資料 1-5

日本原燃株式会社

前回(2020年9月2日)までのヒアリングコメントへの回答  
(第十条 廃棄物埋設地のうち第一号及び第三号(3号廃棄物埋設施設))

「廃棄物埋設施設における許可基準規則への適合性について 第十条 廃棄物埋設地のうち第一号及び第三号(3号廃棄物埋設施設)」に関して頂いたコメントについて以下に回答する。

第 23 図 火山の抽出フロー

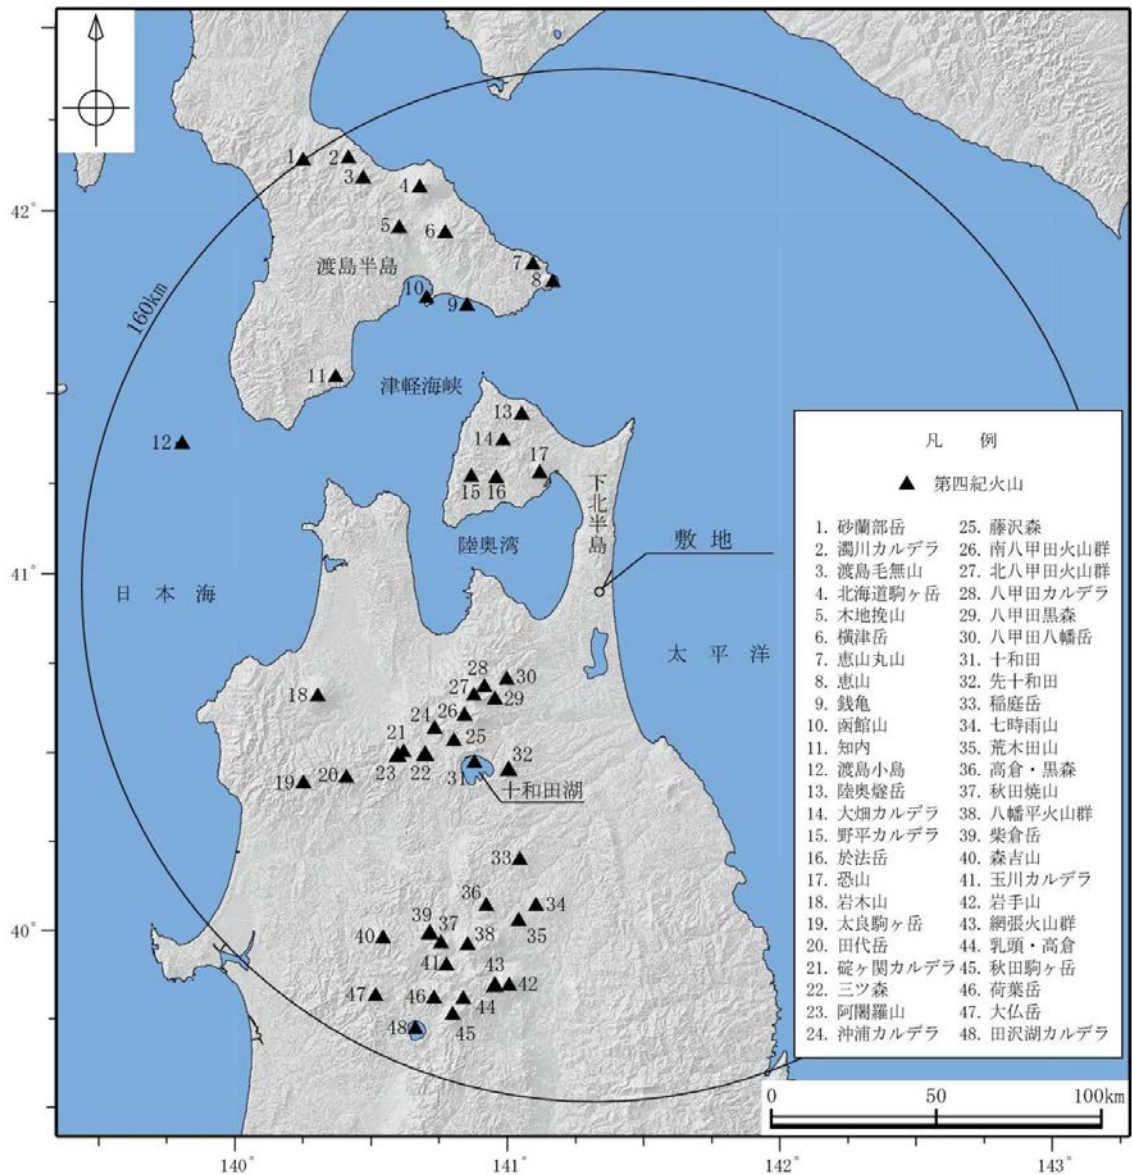
コメント	反映箇所
1	液状化について、「必要に応じて液状化により線量評価上の影響がないことを確認する。」と記載されているが、この記載だと「液状化するかもしれない」と読める。第十条四号において「液状化しない」とする評価と不整合になるため、記載を修正すること。	・まとめ資料本文 P. 43～P. 44
2	敷地への津波到達の可能性という観点では、再処理事業所と濃縮・埋設事業所で差はないはずであり、記載ぶりについて整合を図ること。下記第六条に係る火山についても整合を図ること。	・添付 2 参考 3 資料全般
3	大規模噴火のモニタリングを行わない理由について、資料 1-3 では火山影響による安全機能の喪失は地震の評価に包含されるとする一方、ヒアリングでは施設のリスクを踏まえると大規模噴火のモニタリングは不要と判断している、との説明であり、不整合であることから、大規模噴火のモニタリングを行わないのであれば、その理由を整理すること。	・添付 2 参考 3 「5. 火山活動のモニタリング」

以上のことから、3号廃棄物埋設地に影響を及ぼし得る火山として、「完新世に活動を行った火山」及び「完新世に活動を行っていない火山」より、北海道駒ヶ岳、横津岳、恵山、陸奥燧岳、恐山、岩木山、田代岳、藤沢森、南八甲田火山群、北八甲田火山群、八甲田カルデラ、十和田、先十和田、秋田焼山、八幡平火山群、玉川カルデラ、岩手山、網張火山群、乳頭・高倉、秋田駒ヶ岳及び荷葉岳の21の火山を抽出した。
